ACLARATORIA No. 4	
Nombre del Proyecto:	Apoyo a la Integración de Honduras en el Mercado Eléctrico Regional y al Acceso de la Energía Renovable a la Red
Fondos:	GRT/SX-16864-HO
Proceso No.:	AIHMER-13-LPI-B-
Nombre:	“Adquisición de Medidores para el Sistema de Medición Comercial de la Red de Transmisión Nacional”
País:	Honduras, C. A.
Fecha de Emisión:	Abril 9, 2021.
Institución:	Empresa Nacional de Energía Eléctrica (ENEE).

ACLARATORIA No. 4 – PROCESO No. AIHMER-13-LPI-B-

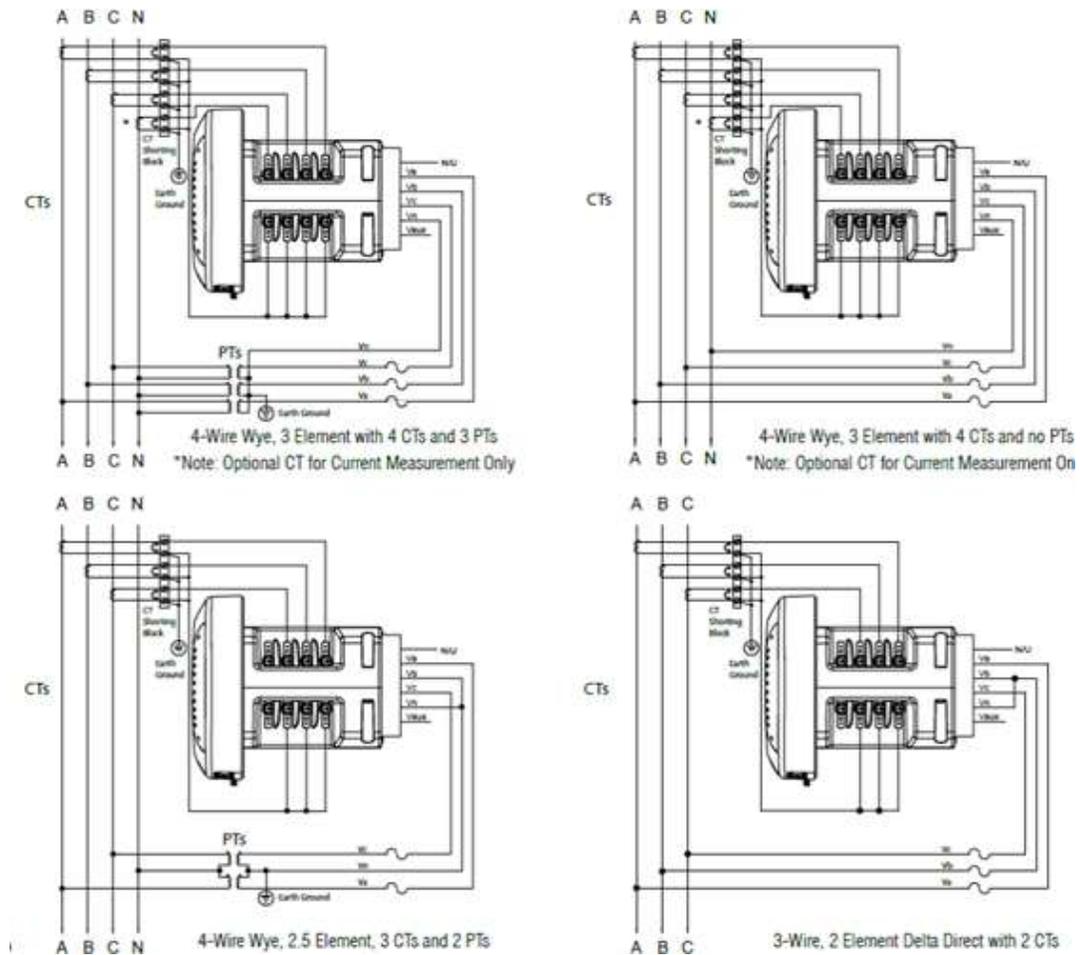
- 1. “En la Sección de Especificaciones Técnicas de las bases de licitación se expresa lo siguiente en relación a la forma del medidor:**

- a. “Forma el medidor. El medidor deberá tener disponible las formas 5, 9, y 36, seleccionables por el usuario.”*
- b. “3.3.2. Especificaciones de las bases de trece terminales a utilizar: Bases de 13 terminales para los medidores forma 9S/8S.”*

- a. El medidor que proponemos cuenta con la capacidad de ser configurado para poder medir formas 5, 9 y 36S.**

- b. El medidor que proponemos se instala en puerta de gabinete a diferencia de la base de terminales, pero cumple con la misma funcionalidad para poder realizar los diferentes tipos de conexión solicitadas.

Solicitamos respetuosamente que el inciso 3.3.2 de la sección de Especificaciones Técnicas sea redactado de la siguiente forma:

“El medidor se podrá instalar en base de trece terminales ó en puerta de Gabinete o Tablero”.

RESPUESTA: No, no se acepta el cambio de redacción propuesto, debe atenderse lo solicitado.
